PTBS/NSZ/.....³²³⁴...../61/09/2022

Dotyczy: Postępowania przetargowego ZP-7/PN/2022 pod nazwą „Budowa zespołu budynków mieszkalnych na polu inwestycyjnym 6MW przy ul. Literackiej w Poznaniu.”.

STROPODACH - poz. DM1

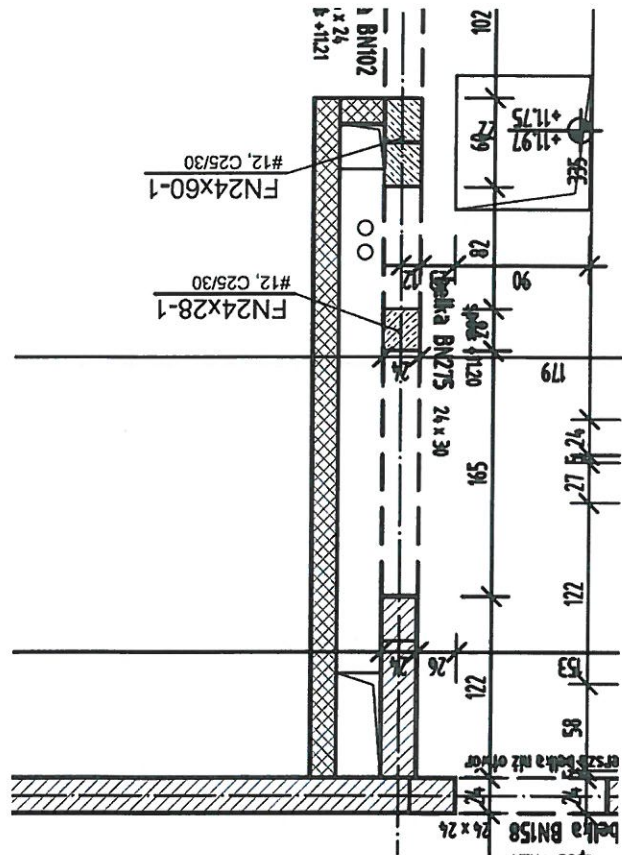
Lp.	treść pytania Wykonawcy	odpowiedź Zamawiającego
229	<p>Proszę o przesłanie opisu technicznego dla pozycji z projektu „ściana wew. Ażurowa Silk 12cm”</p>	<p>Opis techniczny dotyczy tylko istotnych ścian ze względów na spełnienie przepisów warunków technicznych Ściany ażurowe były traktowane jako ściany uzupełniające, bez konieczności spełniania w/w warunków.</p>
230	<p>Proszę o wyjaśnienie rozbieżności pomiędzy opisem technicznym a przekrojem w zakresie wykończenia sufitów w usługach (w opisie technicznym sufit podwieszany a na przekroju wełna lamelowa)</p>	<p>Zamawiający wymaga wykonania, w przestrzeni usług, sufitów z lameli z wełny mineralnej gr. 8 cm. Dopuszczalne jest zastosowanie cieńszej warstwy wełny przy spełnieniu wymaganej izolacyjności akustycznej stropu $R'a1 = \text{min } 60\text{dB}$.</p>
231	<p>W dokumentacji konstrukcji brak projektów wykonawczych stropów filigran. Prosimy o przedstawienie projektów wykonawczych płyt stropowych oraz zbrojenia nadbetonu. Jeśli nie to prosimy o przedstawienie wytycznych do wykonania powyższych projektów: t.j. mapy obciążeń stropów (punktowych, liniowych, równomiernie rozłożonych na powierzchni, zakładanych obciążeń zmiennych i technologicznych, obciążenia zastępczego od ścianek działowych itp.) grubości płyt stropowych, prosimy o potwierdzenie, iż dopuszczalne ugięcie stropów zakładane przez projektanta głównego konstrukcji dla zaprojektowanego budynku wynosi $l/250$. Bez podania powyższych informacji niemożliwe jest dokonanie wyceny i stanowi to nieprecyzyjne określenie przedmiotu zamówienia i narusza art. 99 ust.1 ustawy PZP.</p>	<p>Zamawiający informuje, że stropy zostały zaprojektowane jako częściowo prefabrykowane w technologii płyt filigran. Projekty wykonawcze takich stropów są wykonywane przez dostawców na etapie zamówienia. Są to opracowania ściśle zależne od technologii produkcji i możliwości transportowych dostawcy. Wykonawca przeprowadza własne obliczenia statyczne oraz dobiera zarówno zbrojenie dolne jak i górne stropów. Zwyczajowo płyty filigran mają ok. 5-6 cm grubości a nadbeton w tym przypadku uzupełniany jest do pełnej projektowanej grubości stropów. Można przyjąć, że sumaryczne zbrojenie stropów wyniesie ok. 20 kg/m² stropu. Do obliczeń stropów należy przyjąć następujące obciążenia:</p>

Warianty	OBC.CH.	WSP.OBC.	OBC. OBL
STALE			
2xPapa termozgrzewalna 2*0.17 kN/m ²	0.34	1.30	0.44
Kliny spadkowe - styropian EPS100 NRO	0.10	1.20	0.12
Termoizolacja wełna mineralna 25cm (średnio)	0.38	1.20	0.45
Folia parozizolacyjna	0.02	1.20	0.02
Płyta stropowa żelbetowa gr. 20 cm	5.00	1.10	5.50
Tynk gr. 1.5 cm	0.29	1.30	0.37
Razem [kN/m²]	6.12	1.13	6.91
UŻYTKOWE			
Użytkowe	1.50	1.40	2.10
Współczynnik długotrwałej części obciążeń użytkowych	0.50		
Razem obciążenia zmienne, kN/m²	1.50	1.40	2.10
Współczynnik długotrwałej części obciążeń zmiennych	0.50		
ŁĄCZNE OBCIĄŻENIE	7.62	1.18	9.01
Obc. śniegiem wg PN-80/B-02010/Az1 - I strefa śniegowa			
Podstawowe S _{sk} =0.8 C1=0.9	0.72	1.50	1.08
Kosz śnieżny przy elementach wyższych - H _{max} =1.0m			
= zasięg 5.0m C2=2.0	1.80	1.50	2.70
Całkowite Obc. STROPODACHU (bez kosza śnieżnego)	8.34	1.33	10.09

Oprócz ww. obciążeń stopy należy obciążyć obciążeniem liniowym od ciężaru ścian nienośnych o grubości od 18 cm. Ściany takie są wyraźnie pokazane na rysunkach rzutów konstrukcji - mają osobne kreskowanie - jak niżej:

Dopuszczalne ugięcie stropów wynosi mniej niż warunek normowy $l/250$. Projektant wykonał obliczenia statyczne wszystkich stropów uzyskując normowe wartości ugięć.
